## Werfverslag 18 voor project: Zeedijk 365 | 8434 Middelkerke (BE)

1052ANW - Zeedijk 365, 8434 Middelkerke  
 gevelrenovatie van de residentie Anita  
 Zeedijk 365  
 8434 Middelkerke (BE)  
 Nummer: 1052ANW-18  
 Datum: maandag, 04 maart 2024

18.18 Foto verslag  
geplaatste isolatie  
~achtergevel

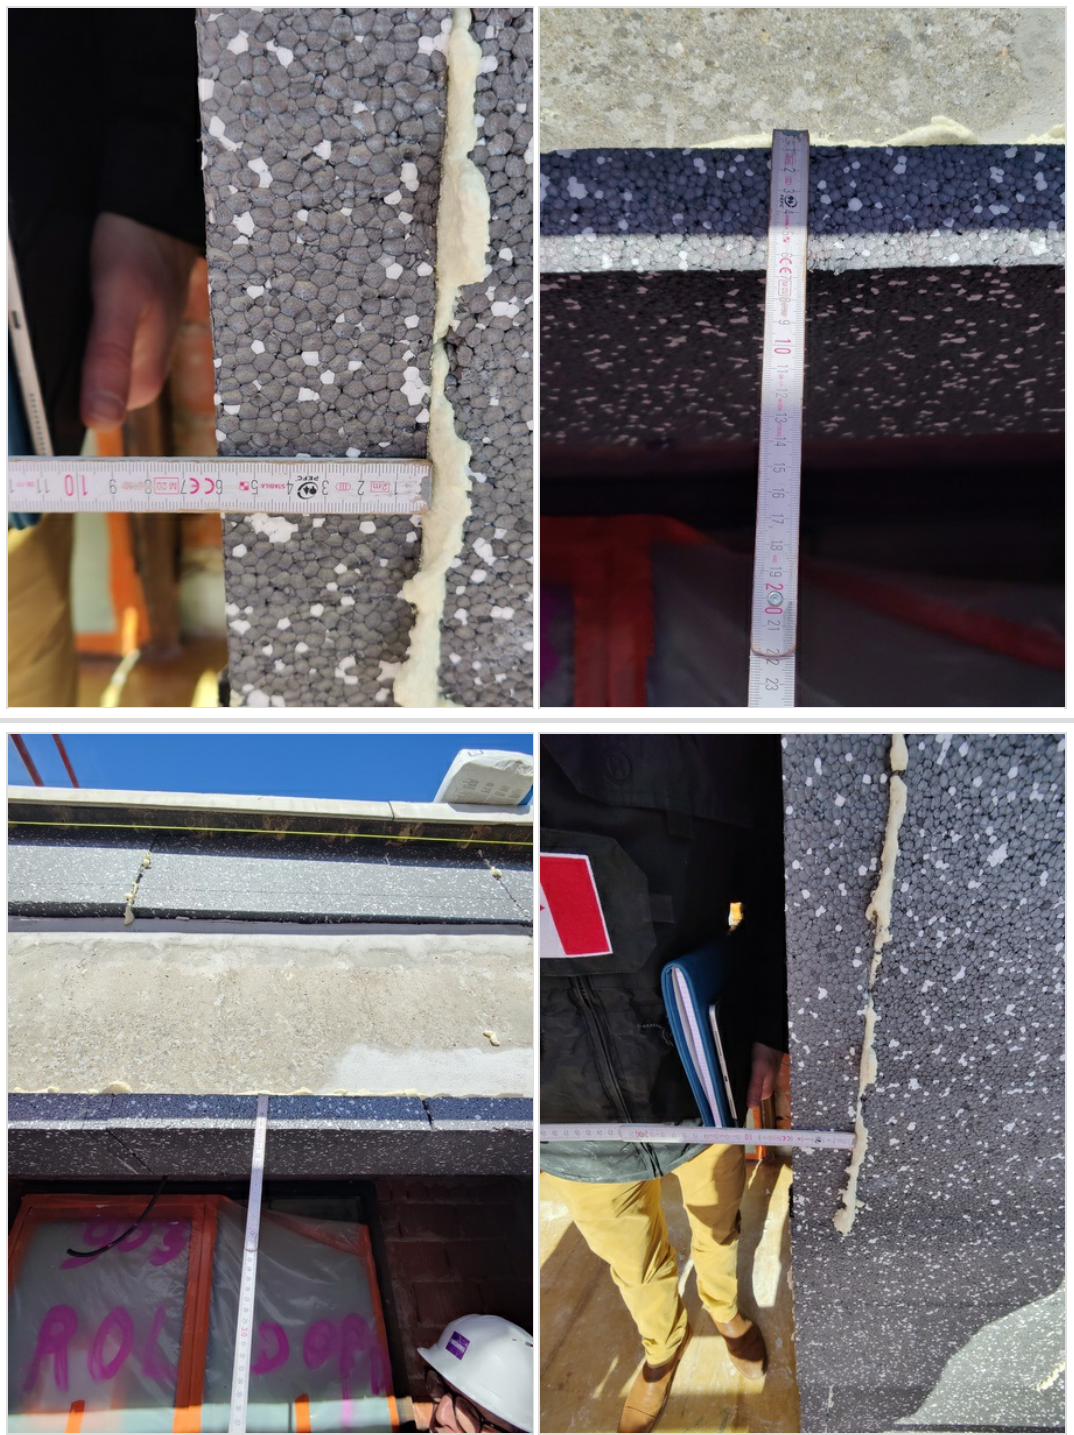
Overzicht van geplaatste isolatie ( 1ste laag)
